C O R P O U R A B A

Resolución

Por la cual se da por terminado el permiso de ocupación de cauce otorgado mediante Resolución N° 200-03-20-01-1147 del 19 de junio de 2025 y se adoptan otras disposiciones.

Ilustración 2. *Plano de la nueva obra.*
Fuente. *INGEVIAS S.A.S.*

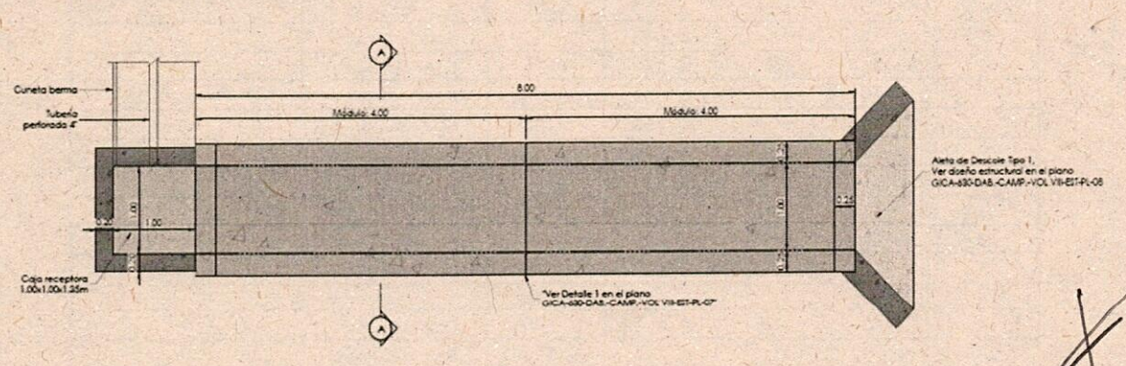
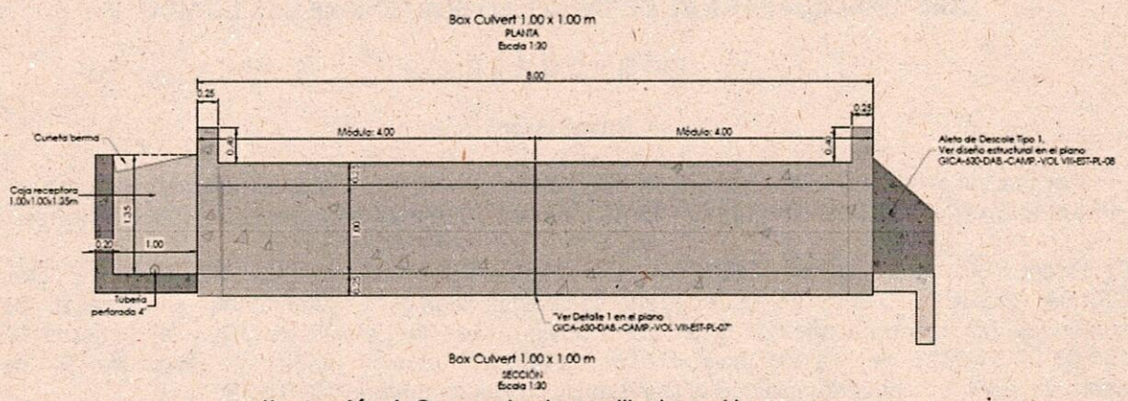
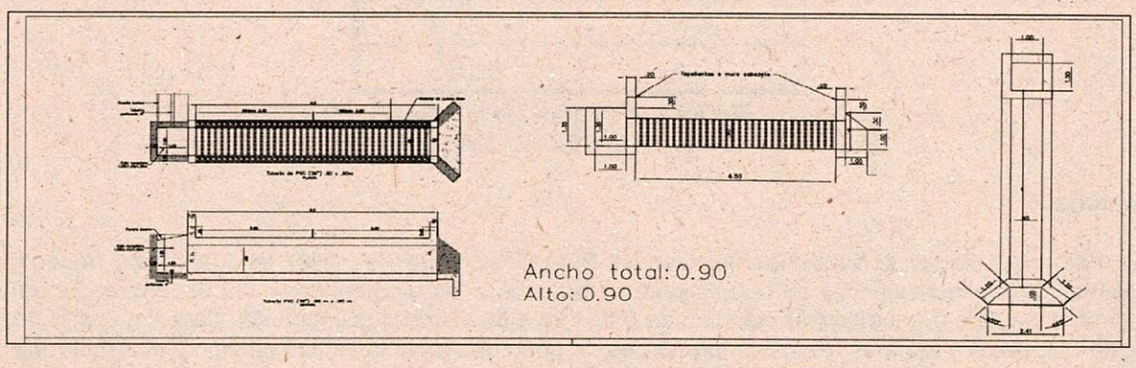
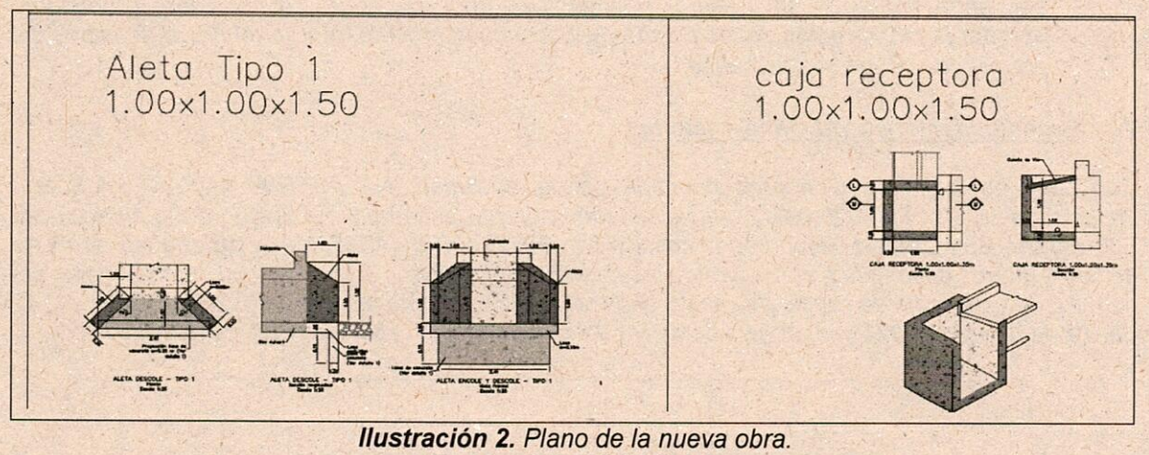
*Mediante oficio radicado N° **160-34-01.26-4499 del 04 de agosto de 2025**, el consorcio **INGENIERIA Y VIAS SAS BIC**, representado legalmente por **JUAN SEBASTIÁN RIVERA PALACIO**, o quien ocupe su lugar en el cargo, presenta una solicitud para modificar el diseño estructural de la **alcantarilla tipo cajón - Box Culvert** situada en la abscisa **Km 6+280 – Obra N°32**; con 6 m de longitud x 1.0 m de alto x 1.0 m de ancho, para un área de ocupación total de 6 m² y una pendiente de 2%, con caja receptora con 1.0 m de alto x 1.0 m de ancho en el encole y aleta en el descole, por una **tubería Novafort de 36"** con 6 metros de longitud sin modificar el encole y el descole.*

En la solicitud de modificación se indica que la ***alcantarilla tipo cajón - Box Culvert*** *situada en la abscisa* ***Km 6+280 – Obra N°32,*** *se realiza un cambio estructural a* ***tubería Novafort de 36''*** *con 6 metros de longitud, el encole y el descole no tendrán modificaciones.*

- *Revisada la información presentada se constató que el diseño propuesto no modifica la localización, el área a intervenir, ni los diseños del encole y el descole aprobado mediante Resolución **N° 200-03-20-01-1147 del 19 de junio de 2025.***

- *Teniendo en cuenta las especificaciones técnicas propuestas para la modificación del diseño estructural de la **alcantarilla tipo cajón - Box Culvert** situada en la abscisa **Km 6+280 – Obra N°32**, se considera **viable** modificar el diseño estructural de la **alcantarilla tipo cajón - Box Culvert** por una **tubería Novafort de 36"** de 6 metros de longitud, conservando las medidas del encole y el descole.*

ARTÍCULO PRIMERO. Modificar el diseño estructural de la alcantarilla tipo cajón - Box Culvert, por una tubería Novafort de 36" de 6 metros de longitud sin modificar el encole y el descole, conservando las medidas del encole y el desencole, situado en la ribera de una fuente hídrica denominada C-32, en la abscisa KM6+280, zona hidrográfica Atrato – Darién, Subzona Hidrográfica Ríosucio, ubicada en la vereda el Salado, Municipio de Dabeiba, Departamento de Antioquia, vía Dabeiba – Camparrusia Tramo 1.

Registro fotográfico

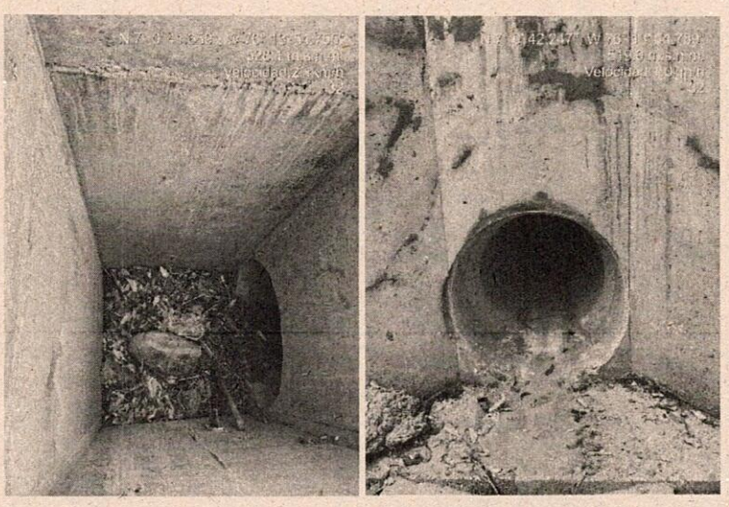
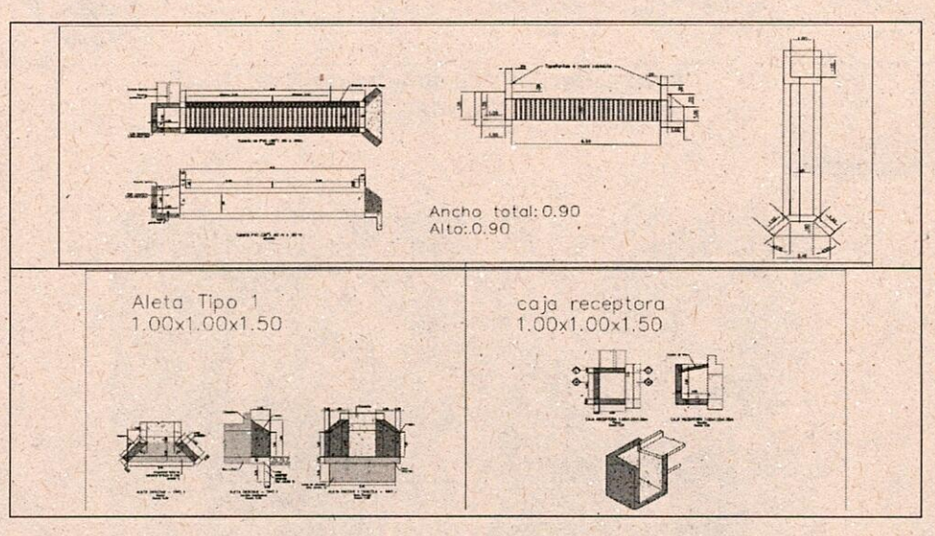
- *Si bien el usuario ejecutó las modificaciones de diseño de manera previa a la obtención del acto administrativo aprobatorio, la verificación técnica de la infraestructura implantada demuestra que las obras ejecutadas cumplen con las condiciones de estabilidad, manejo ambiental y funcionalidad hidráulica según la información presentada en el radicado **N° 160-34-01.26-4499 del 04 de agosto de 2025**. Por lo tanto, al constatarse que la intervención se*

encuentra finalizada sin generar riesgos a cuerpos de agua, se considera procedente aprobar la modificación de los diseños y, consecuentemente, otorgar el cierre definitivo del permiso de ocupación de cauce.
